Mission régionale d'autorité environnementale
Grand Est

**Avis délibéré sur le projet de centrale
photovoltaïque au sol au lieu-dit « sur la pâture » à
Cheppes-la-Prairie (51) porté par
la société URBASOLAR**

n°MRAe 2022APGE102

Nom du pétitionnaire	URBASOLAR
Commune	Cheppes-la-Prairie
Département	Marne (51)
Objet de la demande	Demande de permis de construire une centrale photovoltaïque au sol
Date de saisine de l'Autorité environnementale	19/07/22

Figure 2 - plan du projet

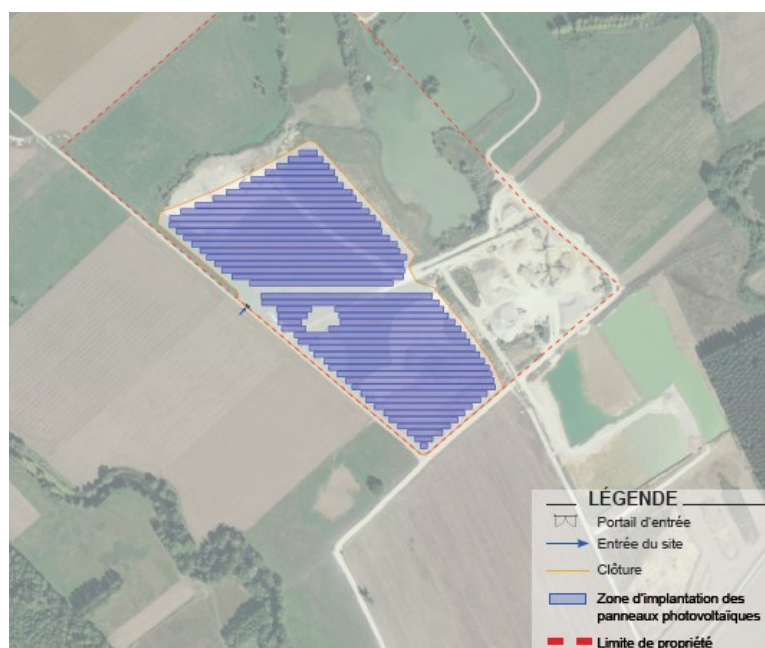
Le projet est constitué de 1 060 tables contenant chacune 18 panneaux photovoltaïques, de 2 postes de transformation et 1 poste de livraison sur une surface totale de 9,02 ha (surface clôturée). La puissance délivrée sera de 9,54 MWc pour une production d'énergie annuelle estimée à 9,9 GWh, soit l'équivalent de la consommation électrique d'environ 2 190 habitants selon le pétitionnaire et un gain annuel d'environ 320 TeqCO₂³ en termes d'émissions de gaz à effet de serre, soit 9 600 TeqCO₂ sur la durée de vie de 30 ans de la centrale.

Le choix de la technologie des cellules photovoltaïques (silicium cristallin ou couches minces) n'est pas effectué à ce stade. Dans le cas de couches minces, l'Ae attire l'attention du pétitionnaire sur la toxicité du cadmium qui rend difficile le recyclage de cette matière.

L'Ae signale qu'il existe des modules photovoltaïques cristallins multicouches, qui présentent l'avantage, par rapport à la technologie monocouche, de capter de l'énergie sur les deux faces, ce qui améliore le rendement (de 8 à 15 % supplémentaire pour atteindre un rendement de 25 %⁶).

- régionaliser ses données d'équivalence de consommation électrique par foyer ;
- préciser le temps de retour énergétique de l'installation, en prenant en compte l'énergie utilisée pour le cycle de vie des éoliennes et des équipements (fabrication, installation, démantèlement, recyclage) et celle produite par l'installation, et selon la même méthode, préciser celui au regard des émissions des gaz à effet de serre.

Figure 4 - Implantation du projet par rapport aux zones d'aléas du PPRI (les zones d'aléas moyen et fort en vert et en rouge sont comprises dans la zone rouge réglementaire du PPRI)

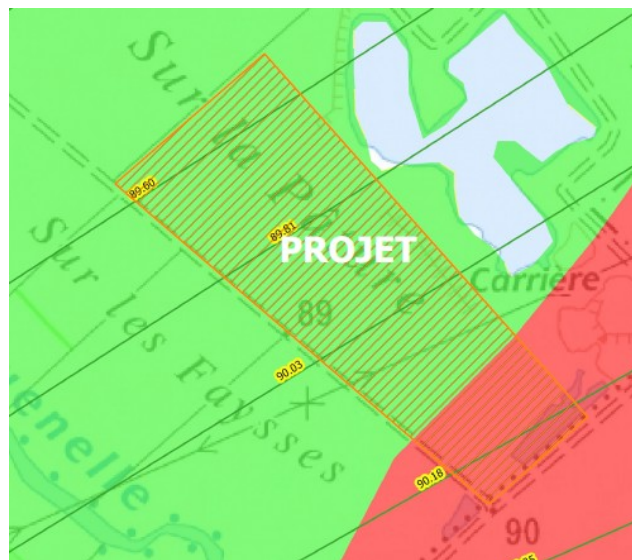
Le projet se situe dans la zone rouge¹⁶ du PPRi de Châlons-en-Champagne – secteur des communes en amont de la Communauté d'Agglomération. Cette zone rouge du PPRi correspond aux zones d'aléas moyen et fort du risque d'inondation et le projet est situé partiellement en zone d'aléa fort de ce risque (voir figure 5).

L'Ae retient que les projets de centrales photovoltaïques au sol sont possibles de manière exceptionnelle en aléa moyen et que la partie du projet de Cheppes-la-Prairie située en aléa fort ne doit pas être autorisée selon les indications données par la Ministre de la Transition écologique. L'Ae relève que l'étude d'impact ne démontre pas qu'aucune alternative n'est envisageable hors zone inondable.

Elle recommande d'appliquer les mesures d'évitement minimales permettant une implantation du projet uniquement dans les zones d'aléa moyen du PPRI.

prescriptions en lien avec la cote de référence de la crue centennale. Or, le local de maintenance ne respecte pas cette condition puisqu'il se situe 1,50 m en dessous de la cote réglementaire.
